敦賀発電所 1 号炉
廃止措置計画変更認可申請について
(審査会合における指摘事項の回答)

2020年11月18日

日本原子力発電株式会社

審査会合における指摘事項及び対応

FPC系循環停止時の燃料プール水温評価

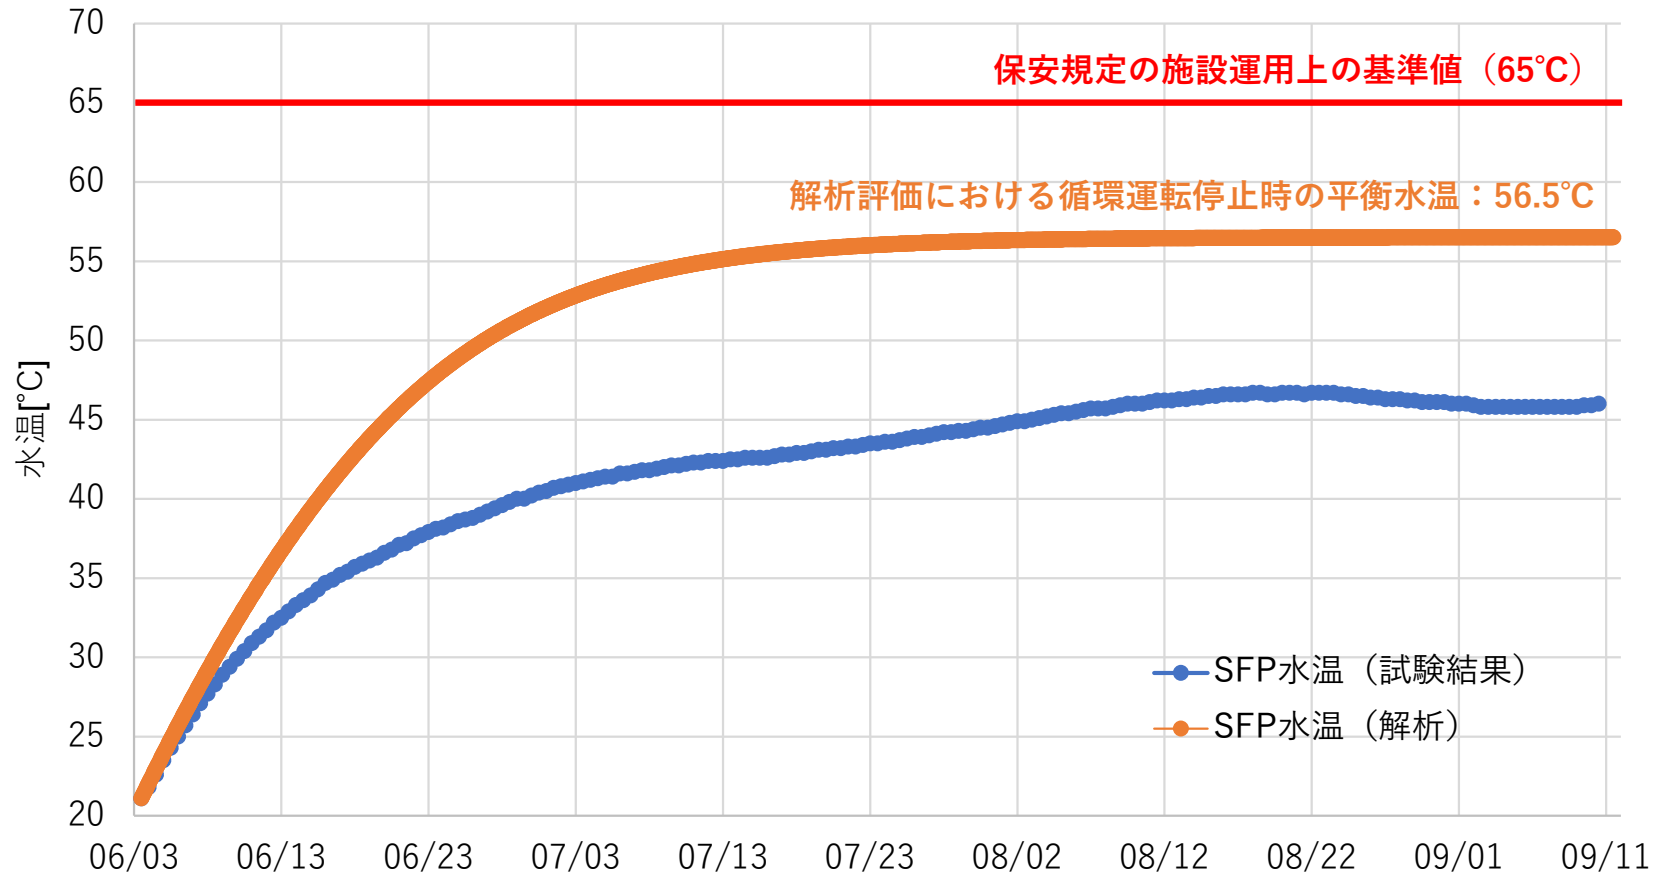
FPC冷却系停止時の燃料プールの水温評価について、FPC系循環運転停止時及び原子炉建物換気系の停止時の影響について説明すること

FPC系の循環運転停止時の燃料プール水温の評価について、以下のモデルと条件を用いて、水温の評価を実施した。

保守的に模擬したモデルでの評価結果より、FPC冷却停止時に循環運転を停止しても、保安規定に定める施設運用上の基準である65°Cを超えないことを確認した。

換気系停止時の燃料プール水温評価

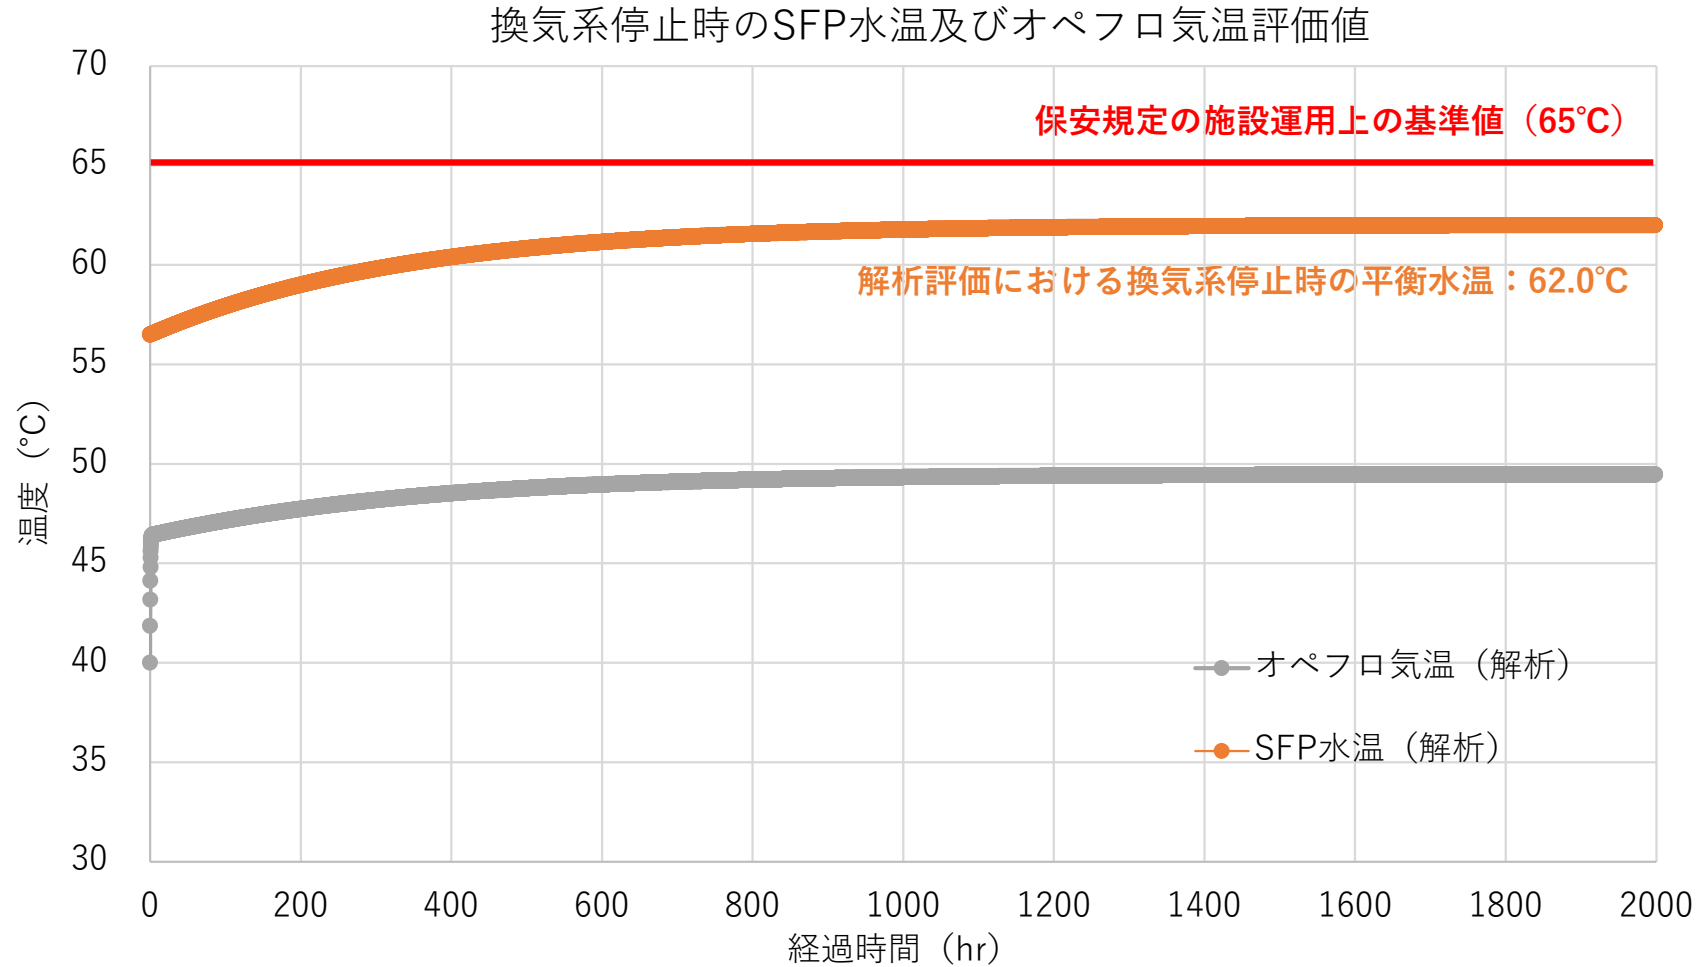
原子炉建物換気系停止時のSFP水温の評価モデルとして、保守的な条件である循環系停止時のモデルから外気と内気の空気交換がなくなり、オペフロからの放熱は天井面からの熱伝達のみとし、評価を行った。

保守的に模擬したモデルでの評価結果より、FPC循環運転停止時に換気系が停止しても、保安規定に定める施設運用上の基準である65°Cを超えないことを確認した。

図2-8 FPC循環運転停止時のSFP水温評価モデル

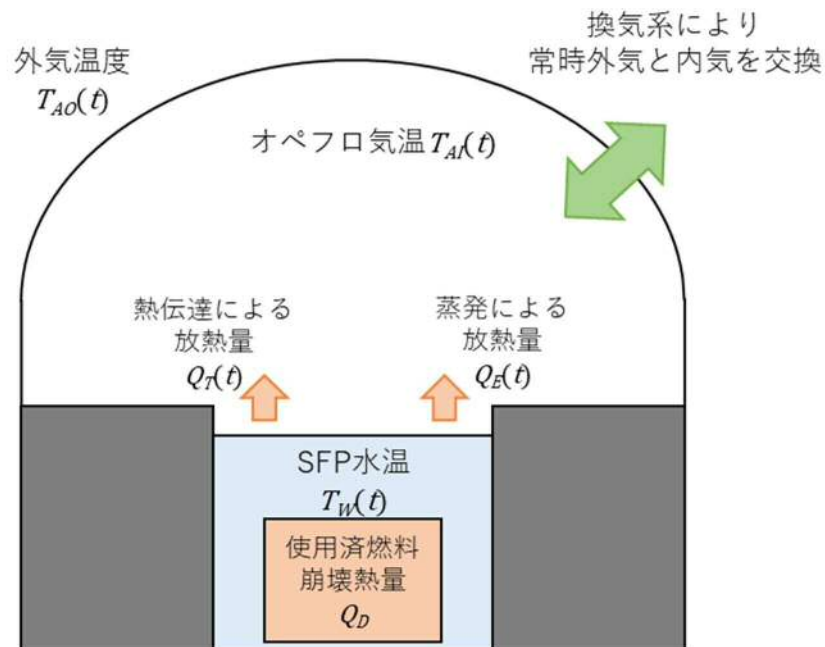
FPC冷却機能停止時にFPCの循環運転を停止した場合のSFP水温評価モデルについて、図2-8に示す。

このモデルにおいては SFP からの放熱を熱伝達からの放熱と蒸発による放熱に限っており、その他の放熱を考慮していないことから、循環運転を停止した状態を模擬したモデルと考えることができる。また、外気温を 40℃とすることで保守的な評価を実施している。

図 2-9 FPC 循環運転停止時の SFP 水温評価結果

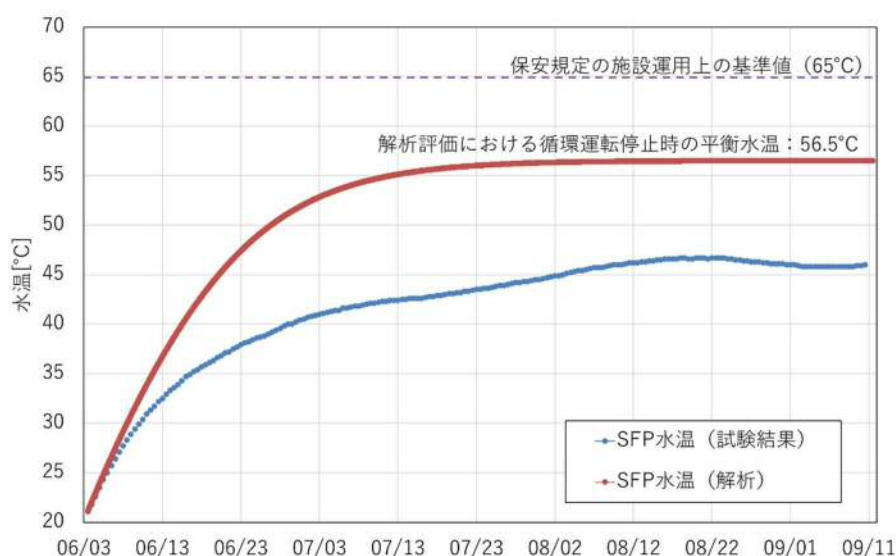
これにより評価を実施した結果を図 2-9 に示す。FPC の循環系運転停止を模擬したモデルで保守的に評価しても、施設運用上の基準である 65℃を超えないことを確認した。

図 2-10 換気系停止時の SFP 水温評価結果

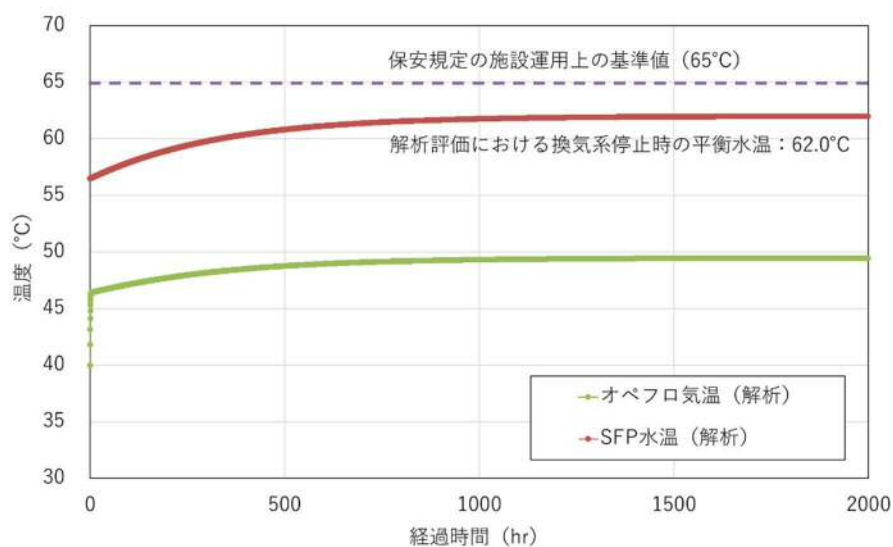
これにより評価を実施した結果を図 2-10 に示す。FPC 循環系停止時に換気系が停止した場合を模擬したモデル評価において、施設運用上の基準である 65°C を超えないことを確認した。
